## ADVIES 3 leden Klankbordgroep ROL Zuidplas

## Reactie: “ADVIES 3 leden Klankbordgroep ROL Zuidplas”

### Reactienota op advies Klankbordgroep Zuidplas – drie leden

## Ruimtelijke inpassing – Voorlopig ontwerp (VO) ROL Spoorzone

Figuur 1. Overzichtskaart Spoorzone

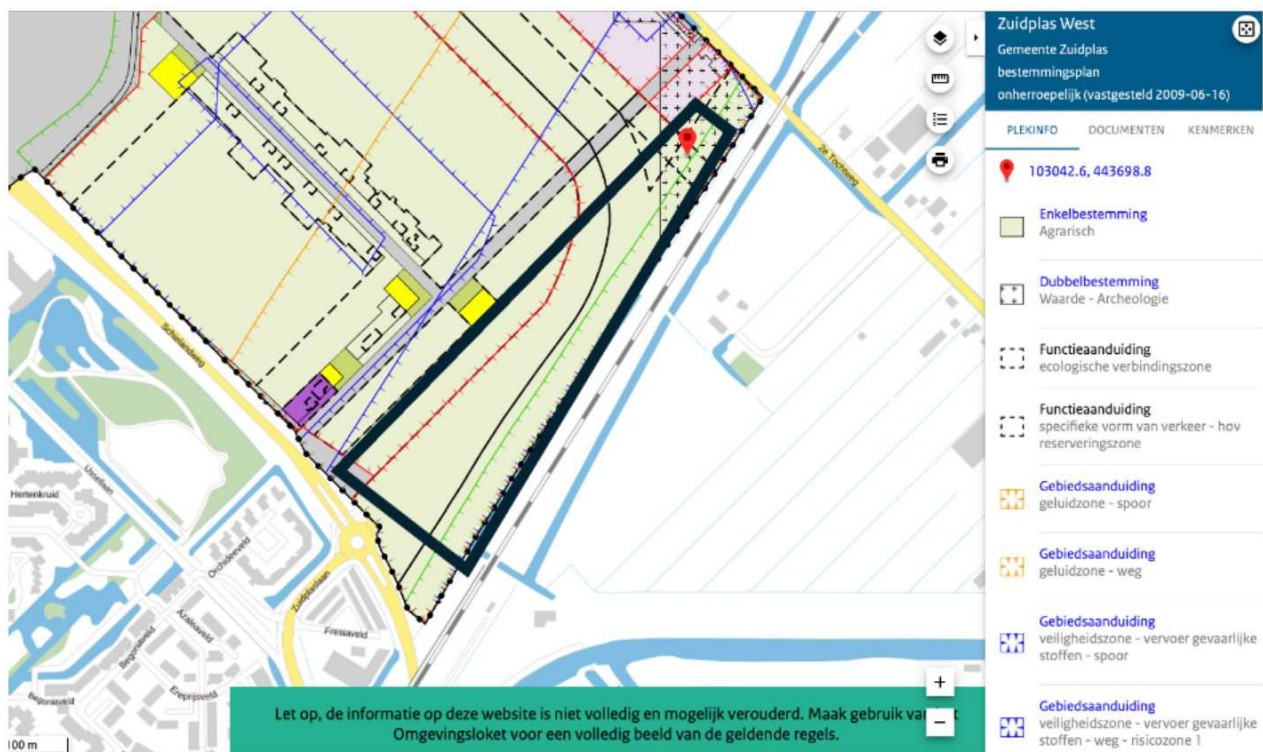
#### 3.1 Ligging van de gebouwen op het kavel

Tijdens de bijeenkomsten van de Klankbordgroep is op 4 november 2024 in ruime meerderheid een voorkeur uitgesproken voor variant 3, waarbij de bebouwing minimaal 50 meter verder naar achteren op het kavel werd geplaatst. Variant 3 werd gezien als een mogelijke basis om verder te onderzoeken of de bebouwing nog verder naar achteren zou kunnen worden geplaatst, op een deel van het kavel waar nauwelijks omwonenden zijn.

De Klankbordgroep heeft hierbij nadrukkelijk verzocht om dit verder te verkennen, juist omdat verdere verplaatsing naar achteren de afstand tot de direct omwonenden aan de Zuidplasweg zou vergroten en de ruimtelijke impact voor hen aanzienlijk zou verminderen.

De redenen hiervoor waren onder meer de wens tot een 'zachte landing' richting het dorp, meer openheid aan de Zuidplasweg, betere zichtlijnen en meer kwaliteit van groen.

Nu is echter, tot verrassing van de klankbordgroep, teruggekeerd naar uitwerking van variant 1. Daarmee is een duidelijke afspraak met de KBG geschonden en is de afgesproken vervolgstap – verdere uitwerking variant 3 en onderzoek naar verdere inpassing richting de achterzijde van het kavel – nooit uitgevoerd. De KBG beschouwt dit als een breuk in vertrouwen en als teken dat de inbreng van bewoners onvoldoende wordt meegenomen.

De KBG acht de huidige positionering van de gebouwen onaanvaardbaar. De bebouwing ligt te dicht bij woningen aan de Zuidplasweg, terwijl het deel van het terrein meer naar achteren, aanzienlijk minder tot niet bewoond is.

Daarnaast is het advies van de Omgevingsdienst Midden-Holland (ODMH) – om in een hoefijzervorm te bouwen en geluidsschermen te overwegen – niet opgevolgd. Het geluidniveau op dit kavel voldoet volgens ODMH slechts marginaal aan de normen, en het leefklimaat wordt als “slecht tot tamelijk slecht” beoordeeld.

**Advies:** Negatief. De ligging is stedenbouwkundig onlogisch, onvoldoende afgestemd op omwonenden en niet in lijn met onafhankelijke deskundigenadviezen.
